## 仕様変更のご案内

## SmartAXIS シリーズ FT1A 形コントローラ Pro /Lite

FT1A 形コントローラ Pro /Lite の仕様変更についてご案内いたします。

<本体銘板>

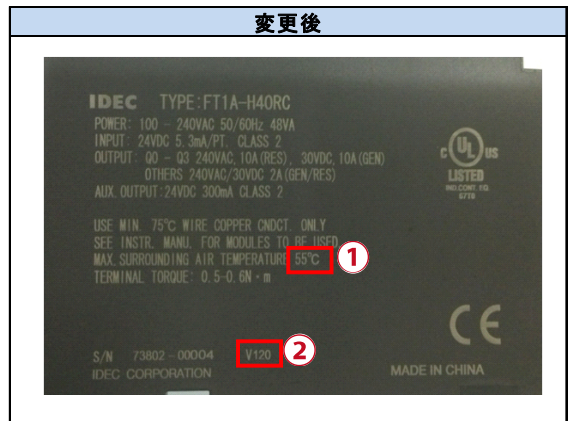
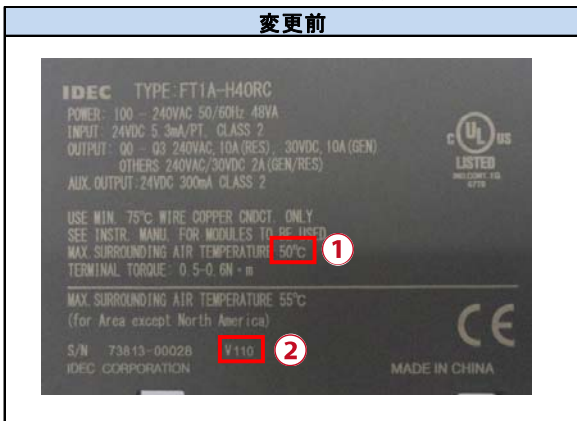
- ① 50° から55° に変更
- ② ハードウェアバージョンをV110からV120に変更

<個装ケースラベル> ③ハードウェアバージョンをV110からV120に変更
